**CCR-VIA -- COMITATO DI COORDINAMENTO REGIONALE PER LA  
VALUTAZIONE D'IMPATTO AMBIENTALE**

**Giudizio n° 3157 del 06/02/2020**

**Oggetto** Impianto di recupero rifiuti speciali non pericolosi prevalentemente interte nel comune di Guardiagrele

VERIFICA PRELIMINARE PER IMPIANTO DI RECUPERO INERTI NON  
PERICOLOSI

Figura 4 - Layout dell'impianto con individuazione dell'area di stoccaggio dei cumuli di conglomerato bituminoso

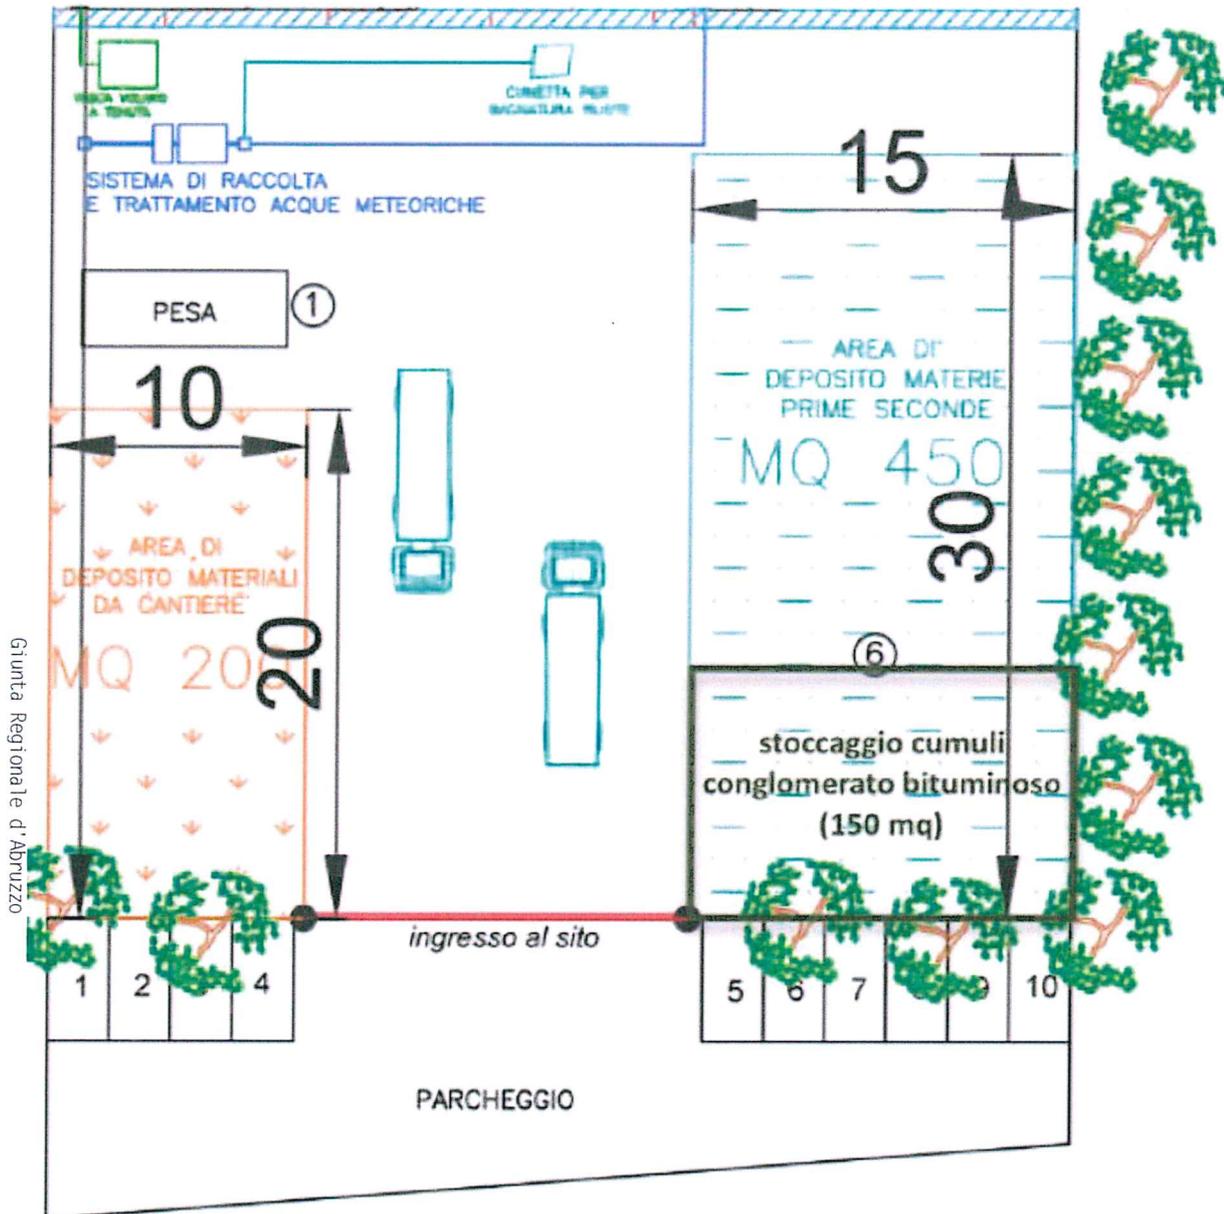
- 1) verificare l'ottemperanza alle prescrizioni del CCR - VIA n. 2860 del 16/01/2018;
- 2) specificare se la ditta intende apportare variazioni rispetto alle attrezzature autorizzate con il suddetto parere CCR-VIA.

Nella Relazione preliminare il tecnico dichiara inoltre che la COIET intende dotarsi di n.1 benna frantumatrice mod. “CBE 40” in aggiunta all'impianto semovente mod. “UTM 750-2”, di cui già dispone mediante contratto di nolo a freddo.
